－ 改善箇所説明図 －

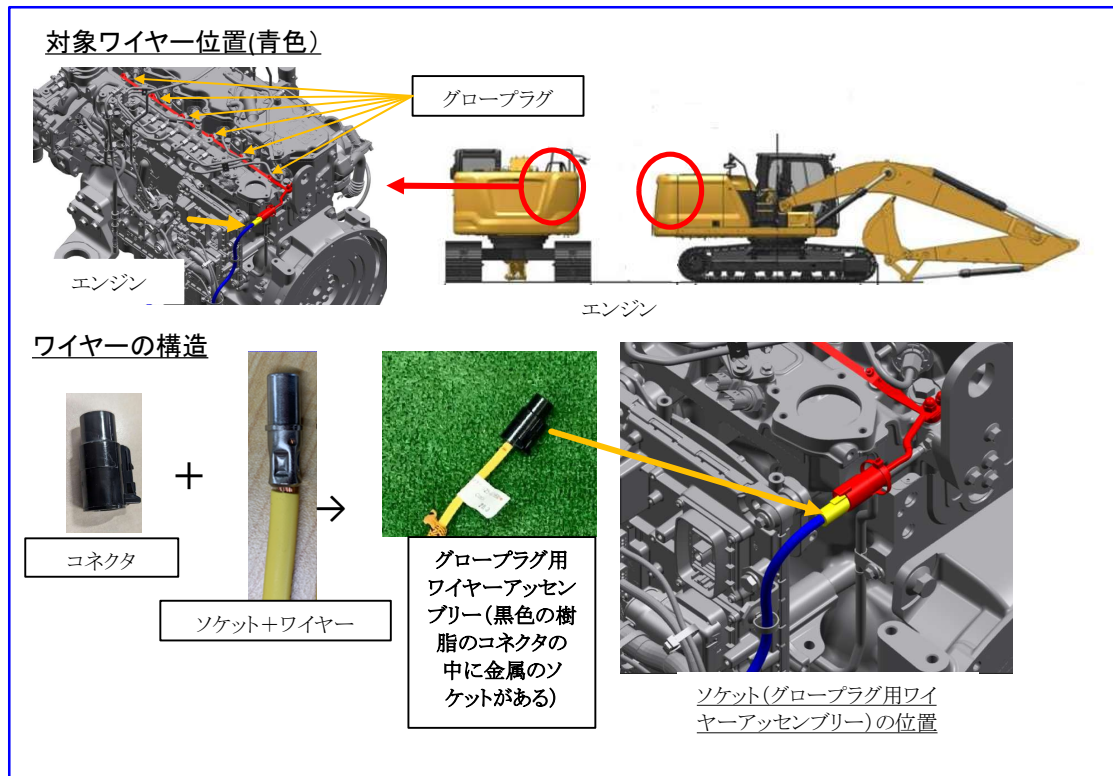
不具合発生箇所

ショベルローダにおいて、エンジンの始動を補助するグローブプラグに通電するためのワイヤーアッセンブリーの製造管理が不適切なため、既定より大きいソケットを使用して製造したことにより、ワイヤーとソケットの圧着が不十分なものがある。
そのため、この状態で使用を続けるとワイヤーがソケットから外れ、寒冷時のエンジン始動が困難になるおそれがある。

全車、グローブプラグ用ワイヤーアッセンブリーを正規品に交換する。

交換したグローブプラグ用ワイヤーアッセンブリーの黒色の樹脂コネクタに白色でマーキングする。
